Ministero dell' Ambiente e della Sicurezza Energetica

Commissione Tecnica di Verifica dell'Impatto Ambientale – VIA e VAS
Sottocommissione VIA

Parere n. 688 del 27 febbraio 2023

Progetto:	<p><i>Verifica di assoggettabilità alla VIA</i></p> <p>Modifica al Programma dei Lavori del Permesso di ricerca minarario "MORGHEN II" per oro, argento e metalli associati - Esecuzione campagna di sondaggi</p> <p>ID_VIP: 9286</p>
Proponente:	<p>Cresta Minerals Italy srl</p>

Figura 5. Schema della circolazione dell'acqua di perforazione

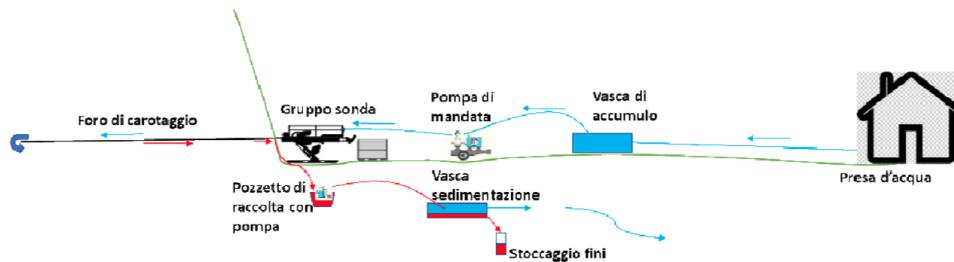
- non risulta chiaro il ciclo dell'acqua utilizzata durante le attività di progetto, essendo la documentazione al riguardo contraddittoria nei riguardi della presenza di un ciclo chiuso o aperto; non sono altresì presenti dati chiari sul tipo di additivi potenzialmente utilizzabili in quanto le informazioni sono scarse e, quindi, insufficienti;

Figura 8. Ecosistemi presenti nella zona di cantiere (freccia rossa = zona cantiere, frecce viola e azzurre = prateria e torbiera; freccia blu = bosco).

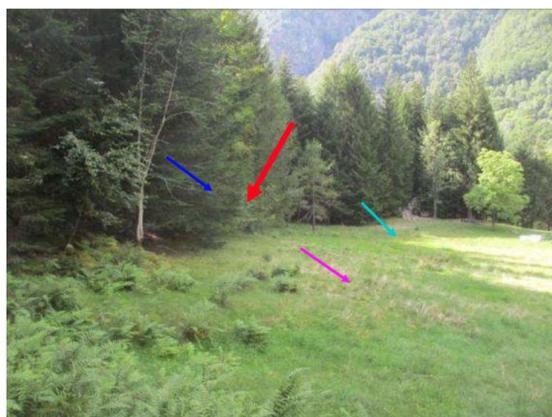
- il progetto riguarda una serie di sondaggi in roccia in area completamente naturale caratterizzata dalla presenza dello sviluppo di torbiera in stadio iniziale;

- non risulta chiaro l'impatto della predisposizione del cantiere nella sua interezza, dichiarato senza movimento terra, mentre appare ben chiara la fragilità del reticolo superficiale rispetto alle attività previste; a tale proposito si evidenzia come la canaletta di deflusso naturale che viene individuata dal Proponente come recapito dello scarico dei reflui delle acque di perforazione non consente di valutare se trattasi di deflusso continuo delle acque o se si sia in presenza di un affioramento di acqua sorgiva;
